Märkused 17.10.2024

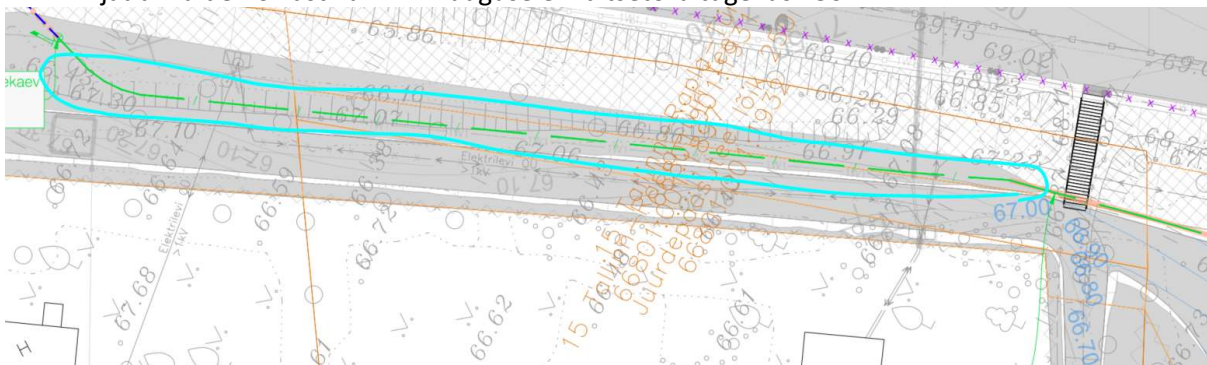
- Palume kergliiklusteega ristumisel side maakaabelliin rajada min 1,5m sügavusele ning kaitsetoru tugevuseks 1250N.

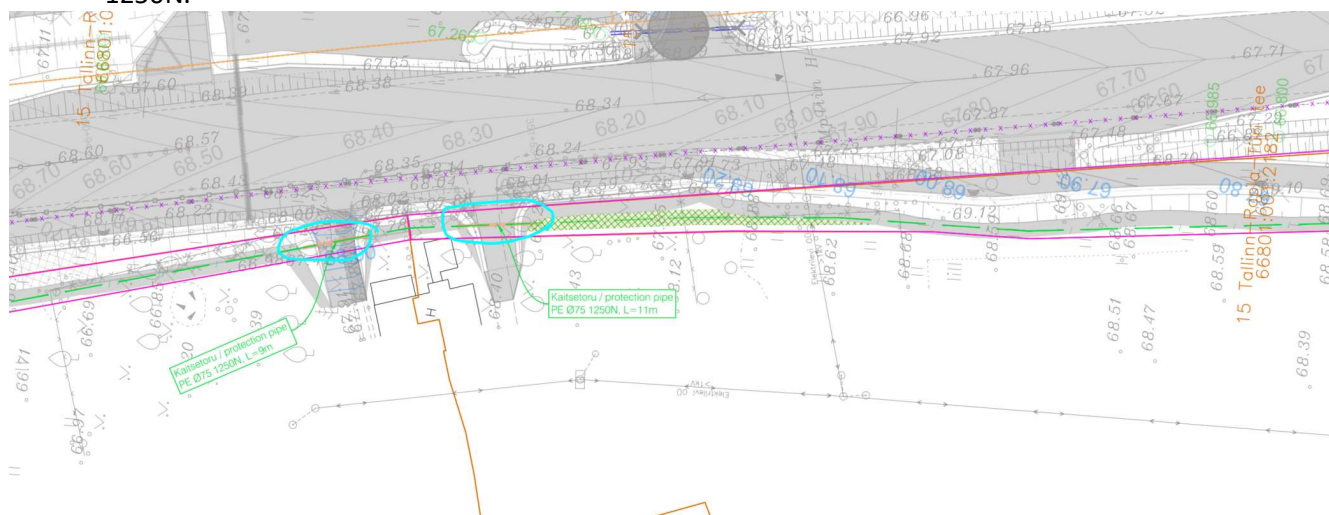
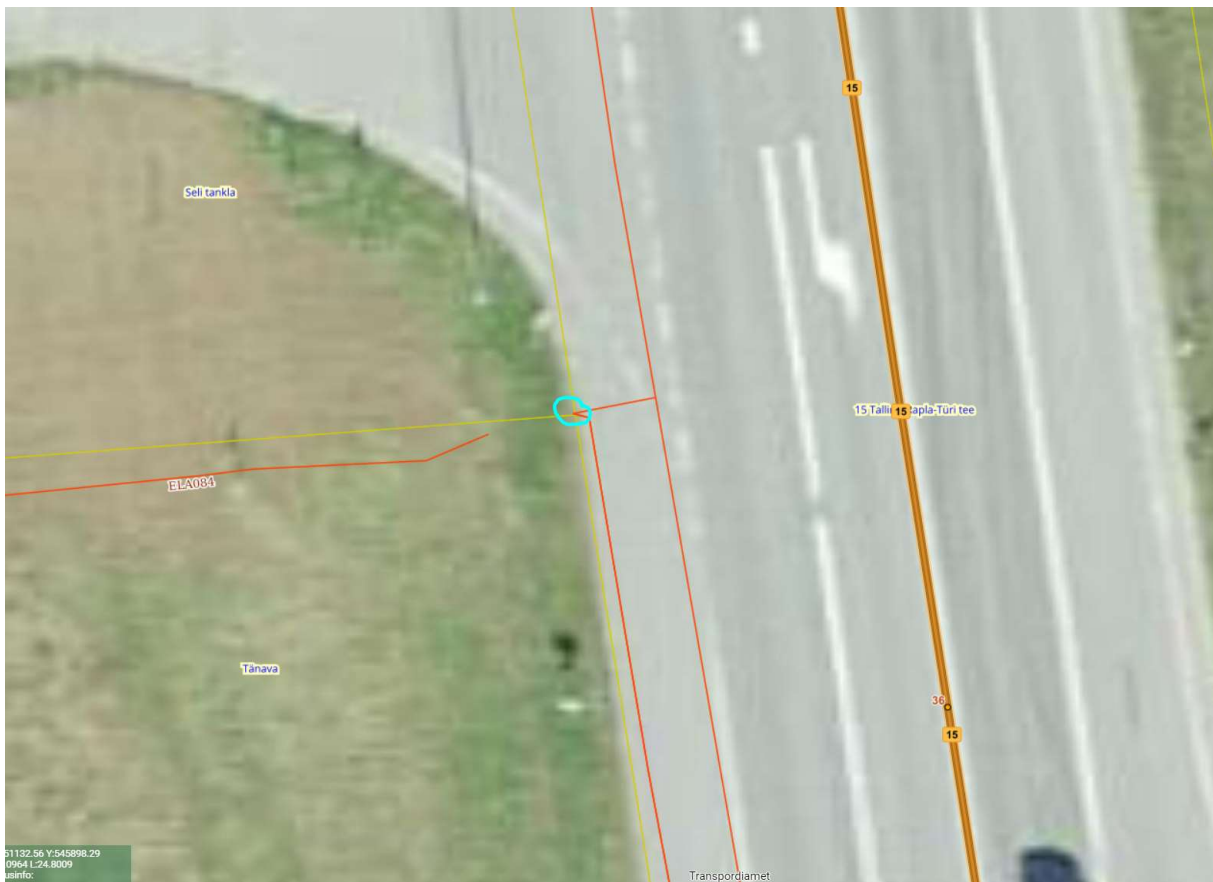
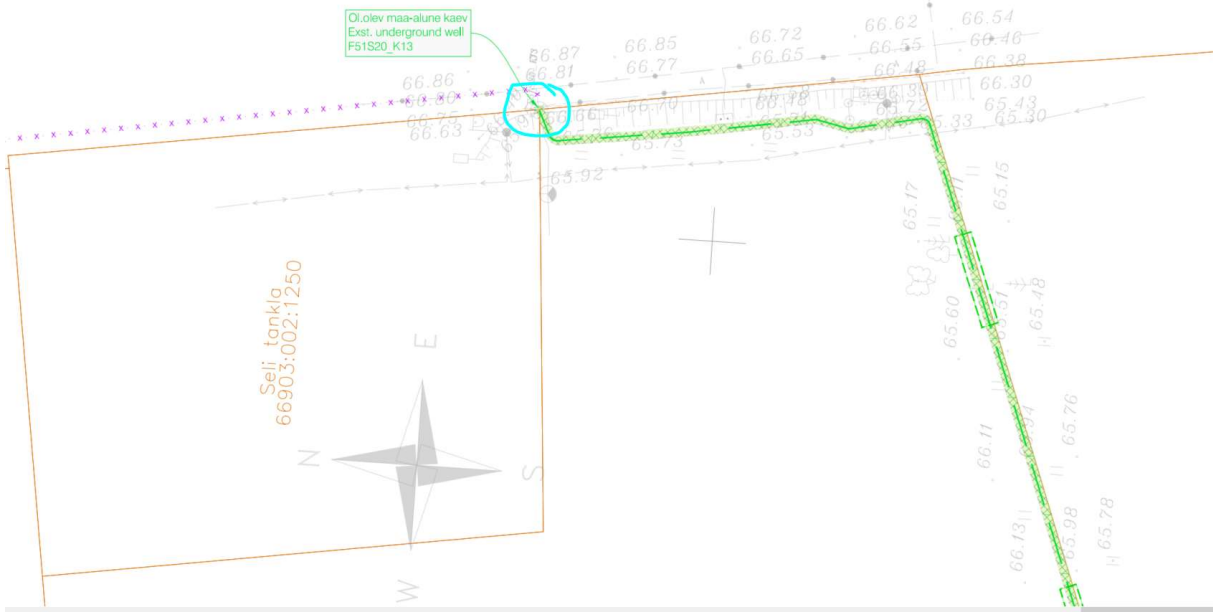
- Ühendustee ääres lõigus palume side maakaabel rajada min 1,2m sügavusele, kuna kaabel jääb mulde nõlvast kuni 1m kaugusele. Kaitsetoru tugevus 750N.

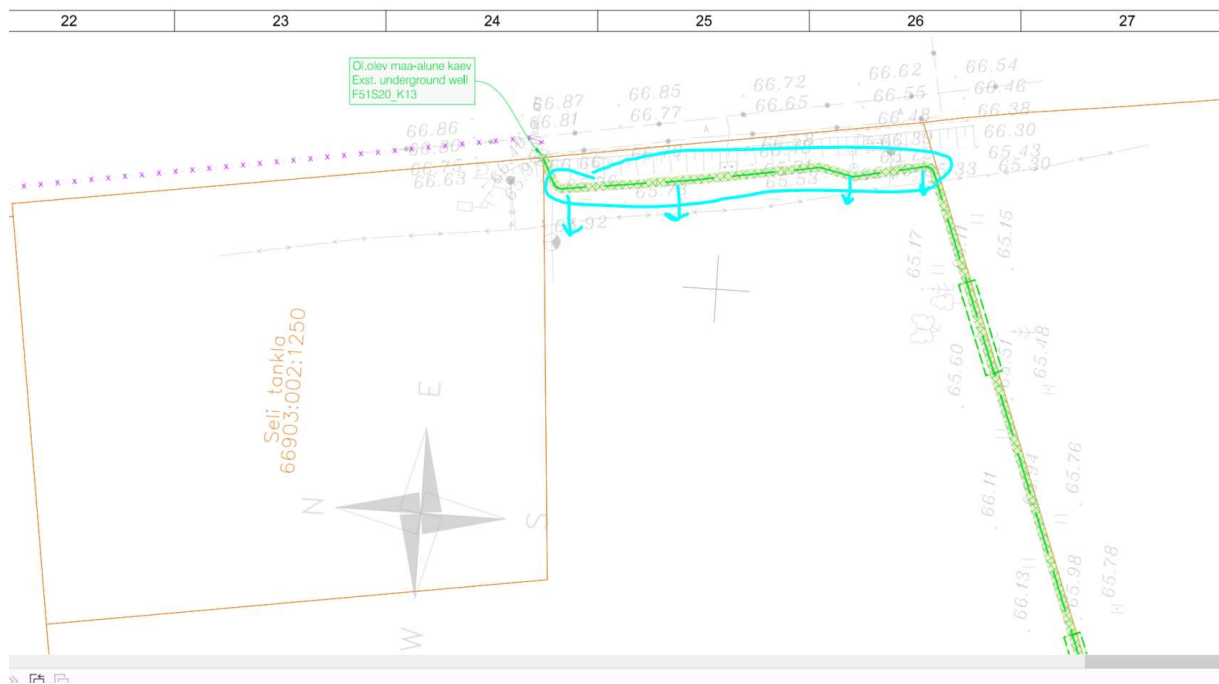
- Ristumisel mahasõitudega palume side maakaabelliin rajada min 1,5m sügavusele, kaitsetoru 1250N.

- Lisaks palume nihutada sidekaabel antud lõigus olemasoleva teevalgustuskaabli kõrvale.

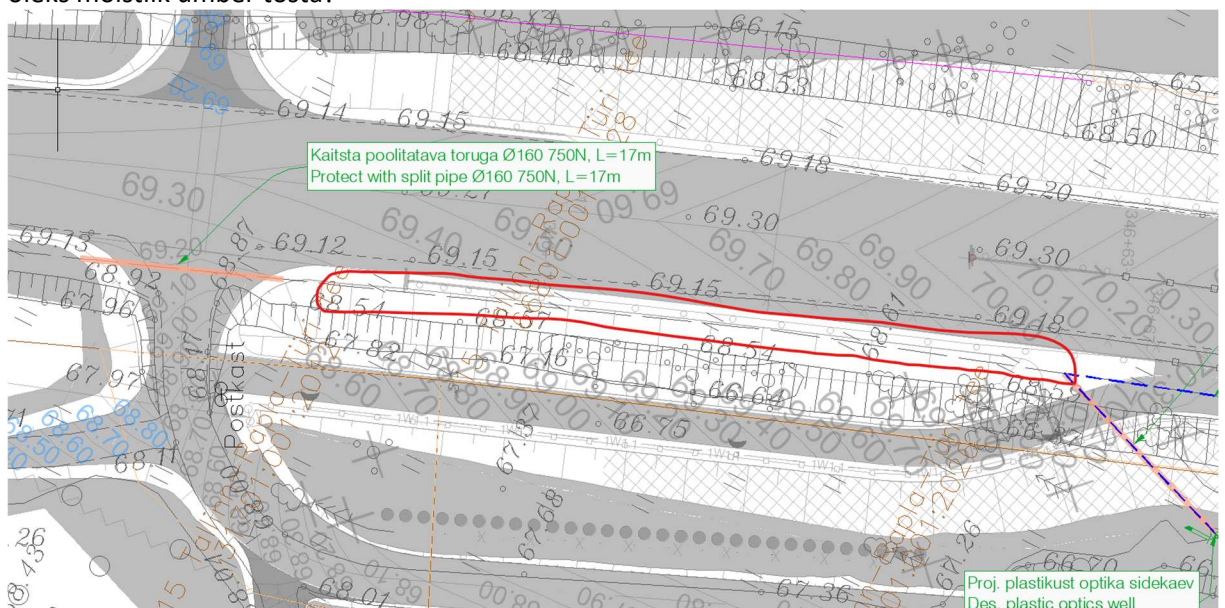
1. Piirdepostid paigaldatakse väga lähedale olemasolevale sidekaablile. Kas seda kaabli lõiku ei oleks mõistlik ümber tõsta?

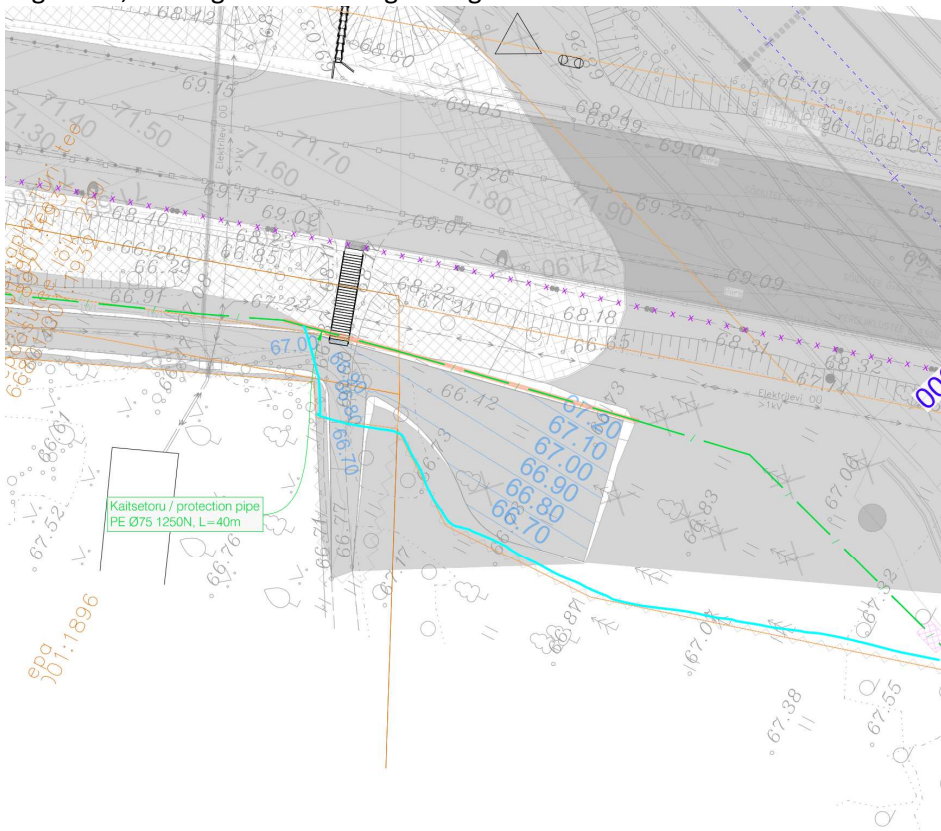
2. Sidekaabli paigaldus tuleks planeerida selliselt, et kaabel ei jää trepi alla:

Võimalusel paigutada sidekaabel teisele poole teed kinnistu piirile. Ristumine teega min sügavus 1,5m ning kaitsetoru tugevusega 1250N.
